## Krycí list ZBV

Název Stavby dle SoD: <b>Okružní křižovatka na sil. II/610 v ul. Boleslavská - Stará Boleslav</b> Název stavebního objektu/provozního souboru (SO/PS): <b>Účelová komunikace</b>	Číslo SO/PS / / pořadí Změny SO/PS: <p style="text-align: center;"><b>122/1</b></p>	Číslo ZBV: <p style="text-align: center;"><b>5</b></p>
---	---	---

## Změnový list

Předmět Změny: Dočasné rozšíření stávající komunikace

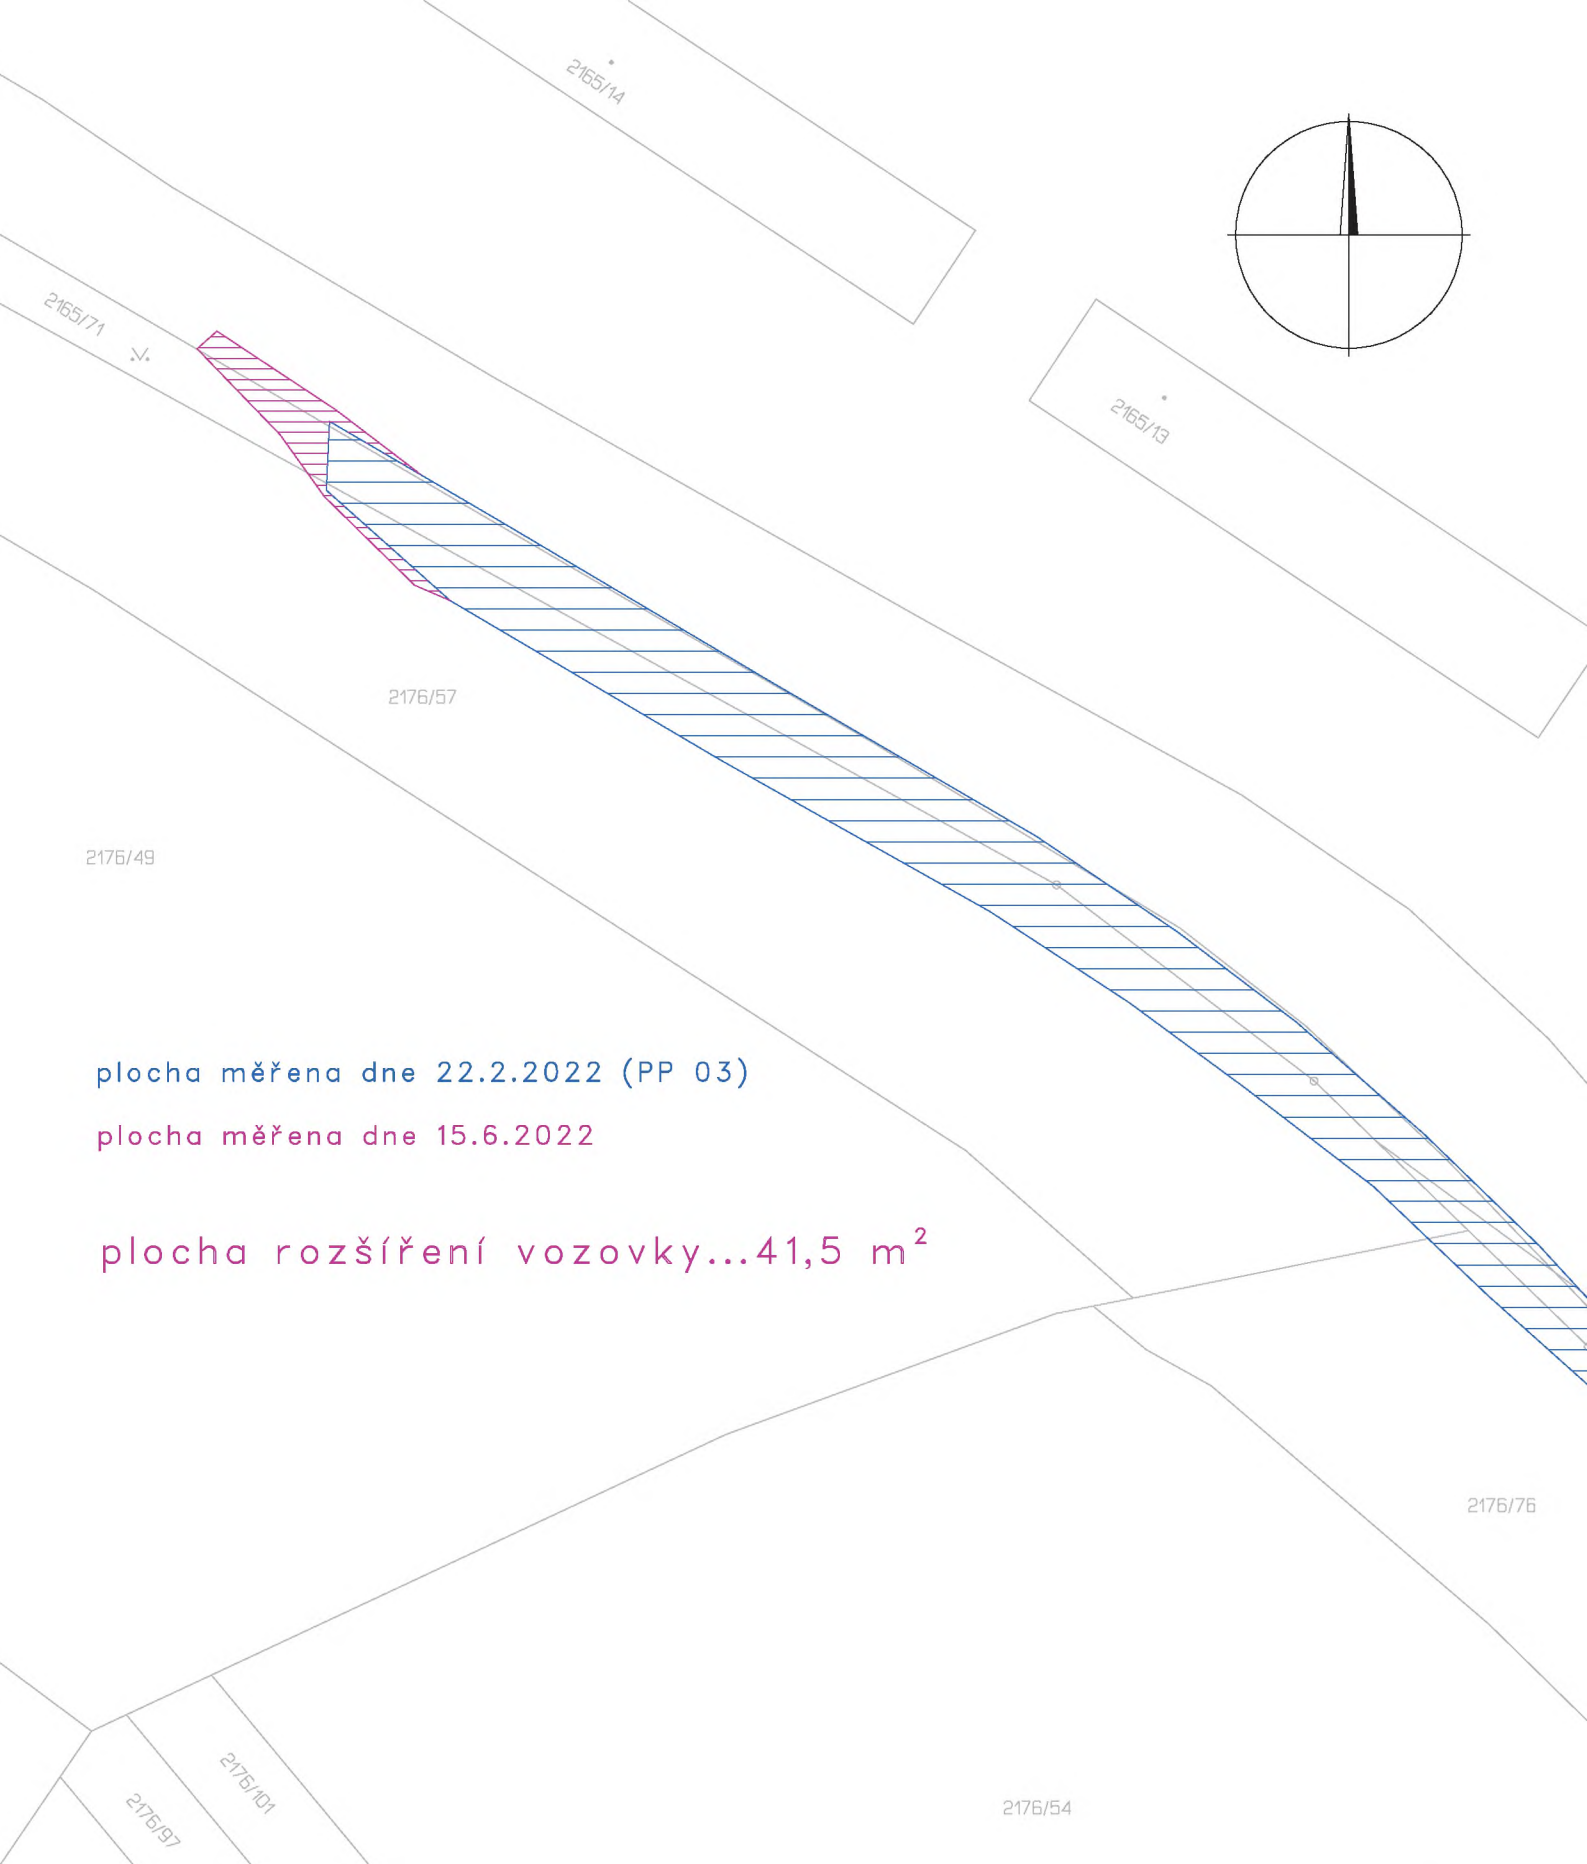
Dne 15.6.2022 byly provedeno zaměření rozšíření plochy provizorní vozovky z R – mat.

**Plocha rozšíření vozovky.....41,5 m<sup>2</sup>.**

plocha měřena dne 15.6.2022

plocha rozšíření vozovky...41,5 m<sup>2</sup>
